RENAULT 15 17

INFORMATIONS SERVICE  
SERVICE INFORMATION  
SERVICE-INFORMATIONEN  
SERVICE INFORMATION  
INFORMACIONES SERVICIO  
INFORMAZIONI SERVIZIO  
SERVICEINFORMASJONER  
SERVICE INFORMATIE  
SERVICEINFORMATION

MOTEUR

MODIFICATION DU CARTER-CYLINDRES POUR LES MOTEURS 807-10/11

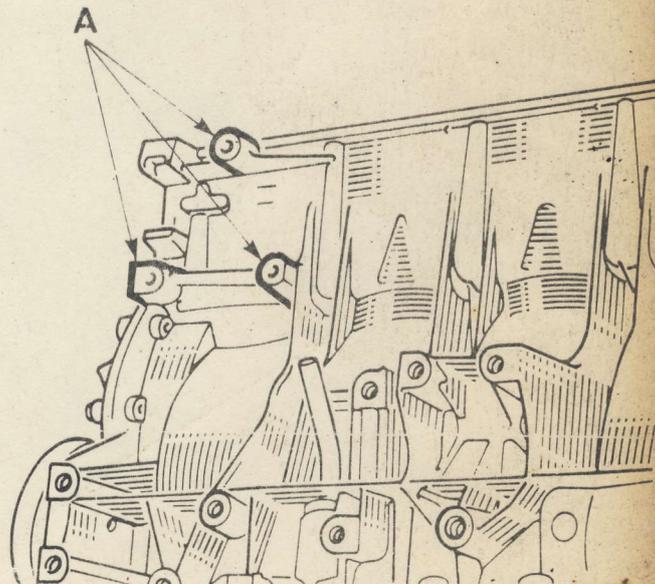
Les carters cylindres nus équipant les moteurs 807-10/11 des véhicules types 1302 - 1312 - 1322 vendus au M.P.R. ne comportent plus les 3 taraudages (A) de fixation de l'équerre renfort utilisée pour les véhicules à ventilateur mécanique.

Lors de la réception d'un tel carter ou d'un moteur échange-standard de ces véhicules, il est donc nécessaire de réaliser localement ces 3 taraudages au moyen d'un taraud M7 x 100 sur une profondeur de 13mm.

Les 3 trous lisses sont réalisés d'origine sur les carter-cylindres.
